Wijziging van de omvang van
ontgrondingsvergunning Z203-016885/D2024-103975,
Stobbenveld en Greppelveld in Dronten

Omgevingsvergunning voor het wijzigen van de omvang van ontgrondingsvergunning Z2023-016885/D2024-103975, voor het graven ten behoeve van verbetering van de waterhuishouding in Stobbenveld en Greppelveld in Dronten.

Z2025-016458/ D2025-254753

Figuur 1: Situatietekening van de nieuwe locatie van vijver A

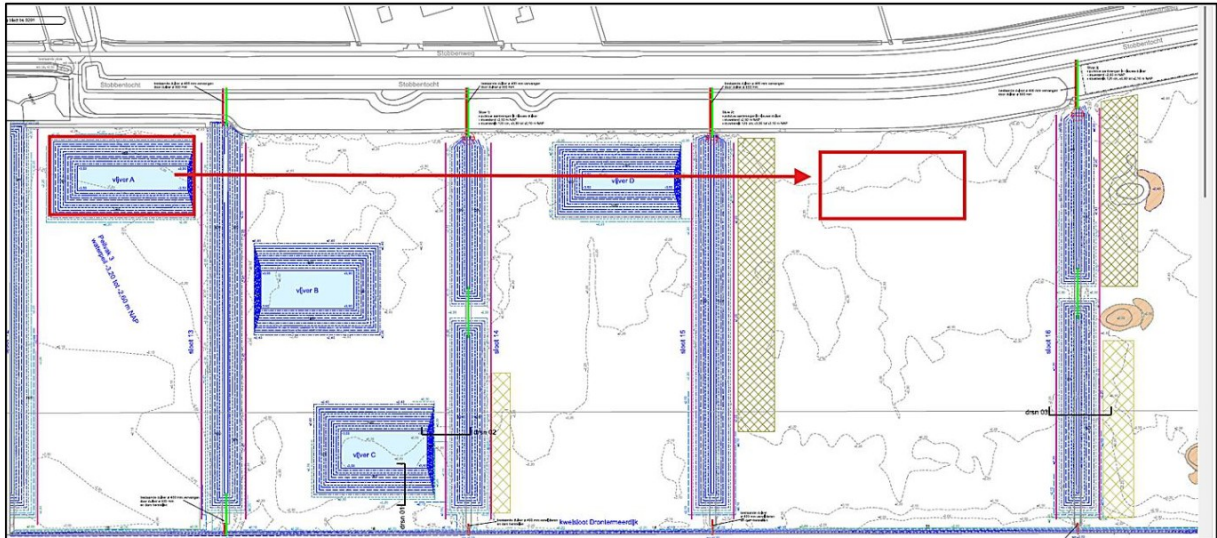
De wijziging heeft betrekking op de aanleg van vijver A op een andere locatie binnen het projectgebied, zoals weergegeven in figuur 1.

De aanleiding voor de verplaatsing van vijver A is dat de bodemkwaliteit ter plaatse van de oorspronkelijke locatie indicatief geclassificeerd is als bodemklasse 'Wonen'. Deze grond mag niet worden toegepast voor het verontdiepen van de andere vijvers. De bodem op de nieuwe locatie heeft wél de classificatie landbouwklasse, waardoor de vrijkomende grond binnen het projectgebied kan worden hergebruikt.

De vijver wordt aangelegd, overeenkomstig de uitvoeringsmethode en het dwarsprofiel, zoals opgenomen in de bestaande vergunning Z2023-016885/D2024-103975.
